Bescheid

über die Änderung und Ergänzung der
allgemeinen bauaufsichtlichen Zulassung
vom 22. Mai 2013

Z-33.84-1335

Wärmedämm-Verbundsystem "BOLIX S" nach ETA-07/0110

Anlage 6

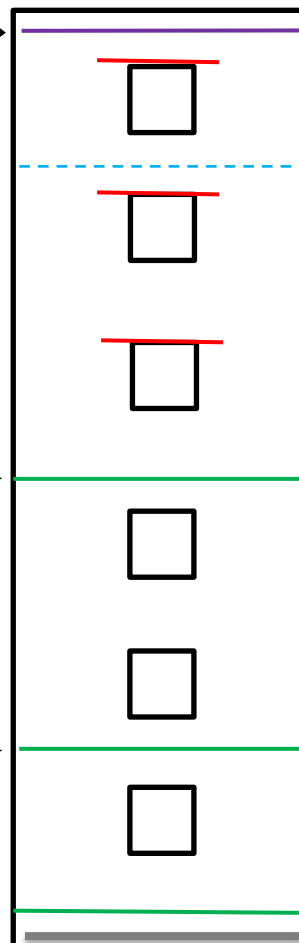
Für schwerentflammbare WDVS mit bis zu 250 mm dicken EPS-Platten müssen zusätzlich zu den in Abschnitt 4.6.2 enthaltenen Bestimmungen folgende konstruktiven Maßnahmen gegen eine Brandeinwirkung von außen ausgeführt werden (siehe Anlage 6):

1. ein Brandriegel an der Unterkante des WDVS bzw. maximal 90 cm über Geländeoberkante oder genutzten angrenzenden horizontalen Gebäudeteilen (z. B. Parkdächer u. a.).

2. ein Brandriegel in Höhe der Decke des 1. Geschosses über Geländeoberkante oder angrenzenden horizontalen Gebäudeteilen nach Nr. 1, jedoch zu dem darunter angeordneten Brandriegel mit einem Achsabstand von nicht mehr als 3 m. Bei größeren Abständen sind zusätzliche Brandriegel einzubauen.

3. ein Brandriegel in Höhe der Decke des 3. Geschosses über Geländeoberkante oder angrenzender horizontaler Gebäudeteile nach Nr. 1, jedoch zu dem darunter angeordneten Brandriegel mit einem Achsabstand von nicht mehr als 8 m. Bei größeren Abständen sind zusätzliche Brandriegel einzubauen

4. weitere Brandriegel an Übergängen der Außenwand zu horizontalen Flächen (z. B. Durchgänge, -fahrten, Arkaden), soweit diese in dem durch einen Brand von außen beanspruchten Bereich des 1. bis 3. Geschosses liegen.

Weiterhin ist ein Brandriegel (wie vorstehend beschrieben) maximal 1,0 m unterhalb von angrenzenden brennbaren Bauprodukten (z. B. am oberen Abschluss des WDVS unterhalb eines Daches) in der Dämmebene des WDVS anzuordnen. Dieser Brandriegel ist mit einem Klebemörtel vollflächig anzukleben.
